Wkładka nr 1/880/02

Do Instrukcji Serwisowej URZĄDZENIA KUCHENNEGO TYP 880, 880 A z września 1999 roku

W związku z wprowadzeniem nowej elektroniki opartej na halotronach (dotychczas stosowano kontaktrony) zmienia się typ urządzenia kuchennego na **880.H**.

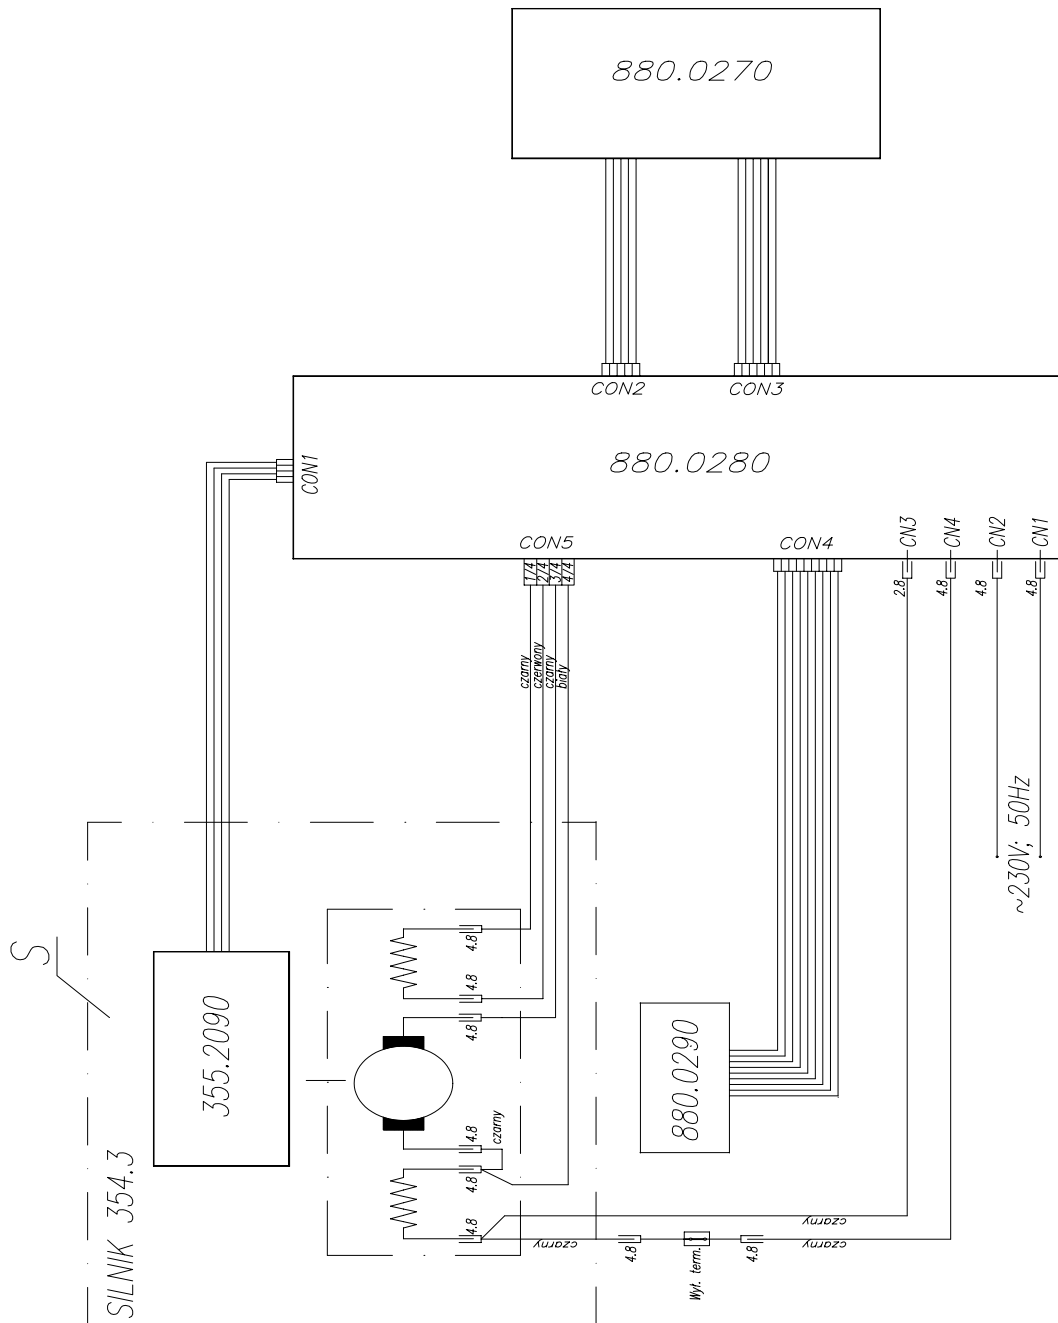
Było: Zciągnąć nasuwki konektorowe przewodu przyłączeniowego **14** z zacisków płytki zasilacza **6** i wyjąć przewód przyłączeniowy z labiryntu osłony silnika. Rozłączyć wtyczkę dajnika impulsów od gniazda znajdującego się na płytce sterowania **7** (3-przewodowa).

Odkręcić dwa wkręty CZST 2,9 x 9,5 **75** mocujące płytkę sterowania **7** do osłony silnika i równo podnosząc ją do góry rozłączyć cztery złącza wtykowe łączące płytkę sterowania **7** z płytką zasilacza **6**.

..... Płytkę sterowania przykręcić dwoma wkrętami CZST 2,9 x 9,5 do osłony silnika.

Powinno być: Zciągnąć nasuwki konektorowe przewodu przyłączeniowego **14** z zacisków płytki sterowania **7** i wyjąć przewód przyłączeniowy z labiryntu osłony silnika. Rozłączyć wtyczkę dajnika impulsów od gniazda znajdującego się na płytce sterowania **7**

(4-przewodowa). Odkręcić trzy wkręty CZST 2,9 x 9,5 **75** mocujące płytkę sterowania **7** do osłony silnika i równo podnosząc ją do góry rozłączyć złącza wtykowe.

..... Płytkę sterowania przykręcić trzema wkrętami CZST 2,9 x 9,5 do osłony silnika.

(opis dotyczący płytki zasilacza pominać, nie ma tej płytki w robocie typ 880.H)

SCHEMAT ELEKTRYCZNY URZĄDZENIA KUCHENNEGO TYP 880.H

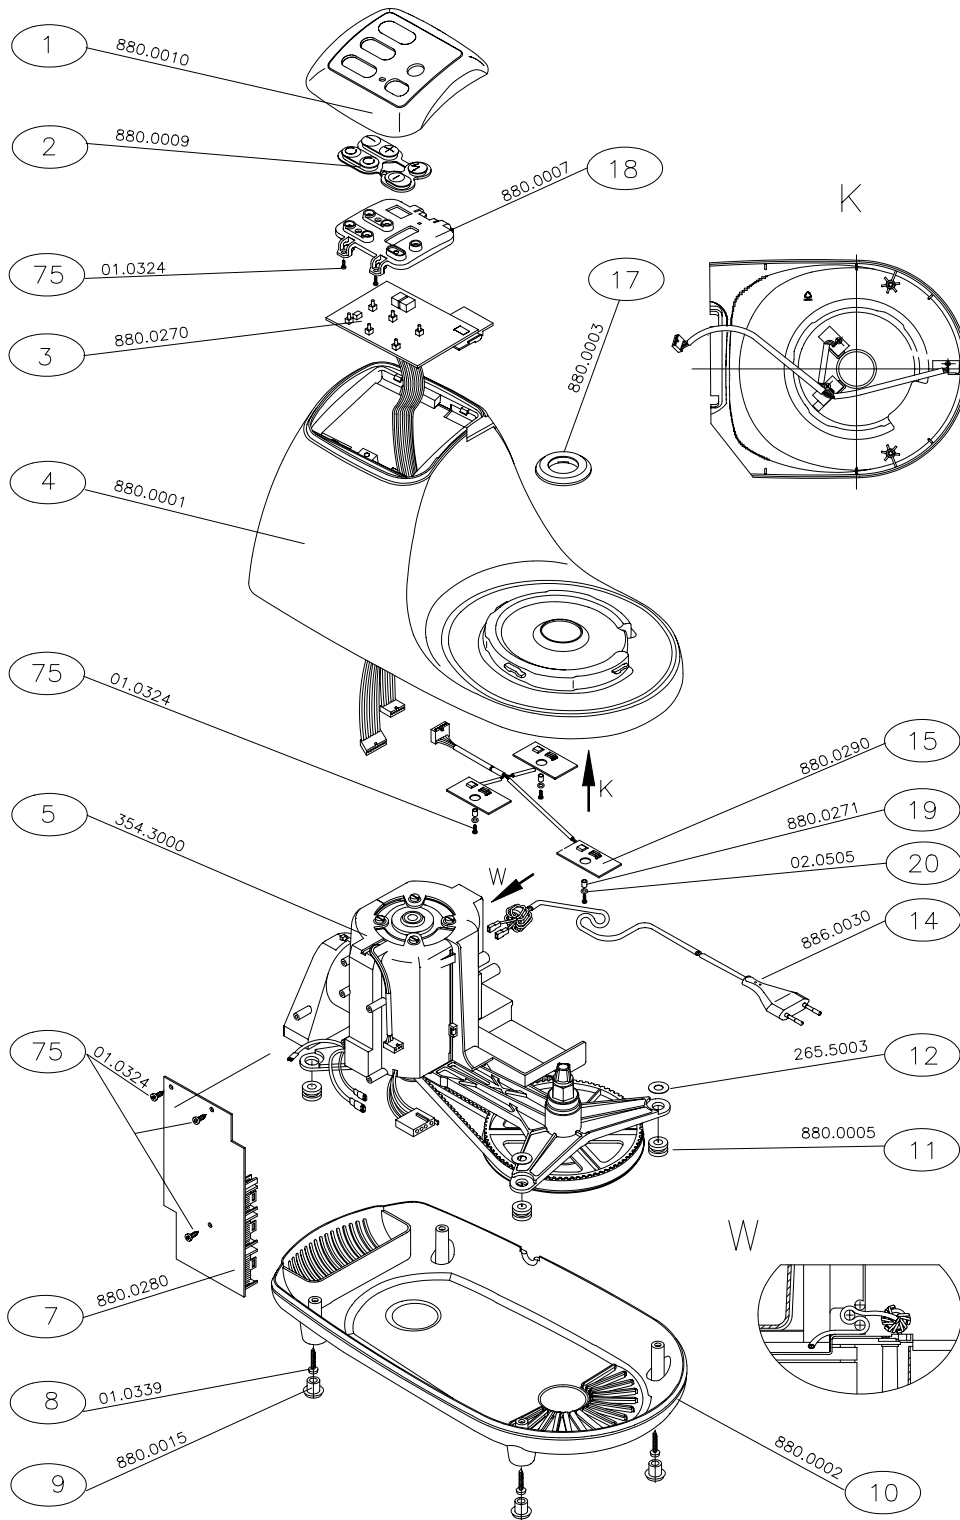
Zmieniają się numery: silnika, płytek sterowania i procesora, dajnika impulsów, zespołu czujników i przewodu przyłączeniowego.

S - Silnik typ 354.3
355.2090 - Dajnik impulsów
880.0270 - Płytkę procesora

880.0280 - Płytkę sterowania
880.0290 - Zespół czujników halotronowych

Zespół napędowy dla urządzenia kuchennego typ 880.H

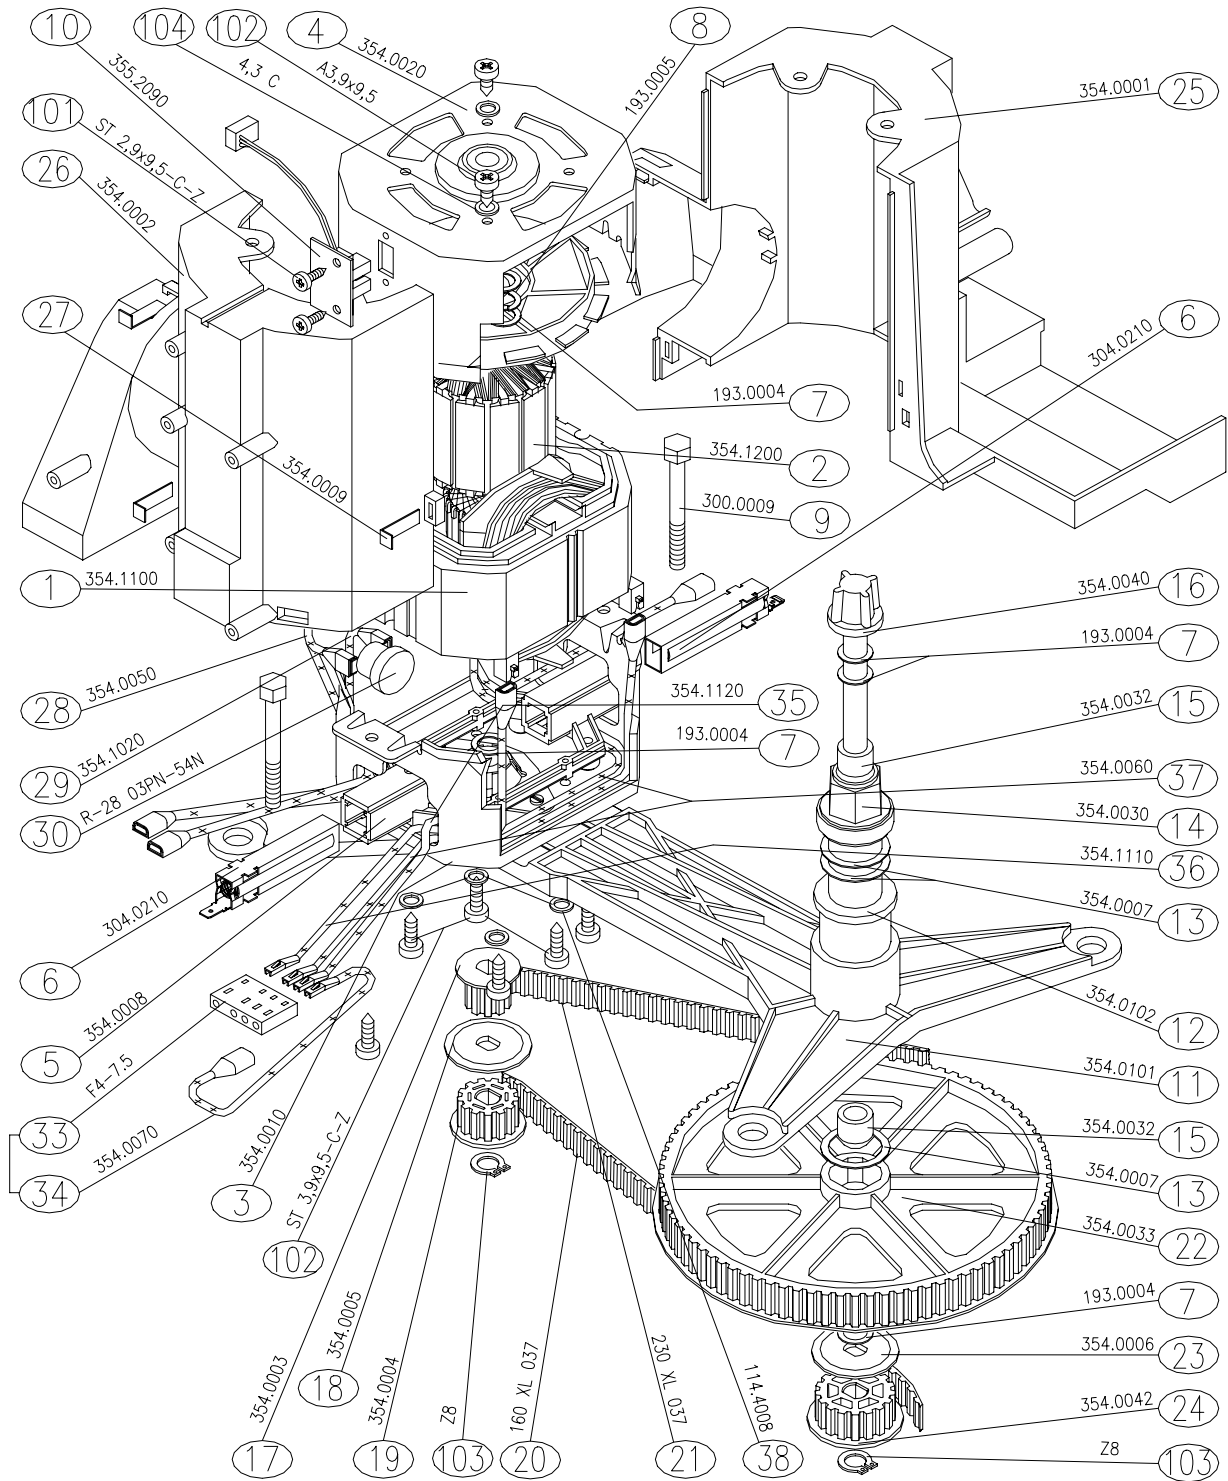
Zestawienie różnic w napędach urządzenia kuchennego typ 880; 880.A i 880.H:
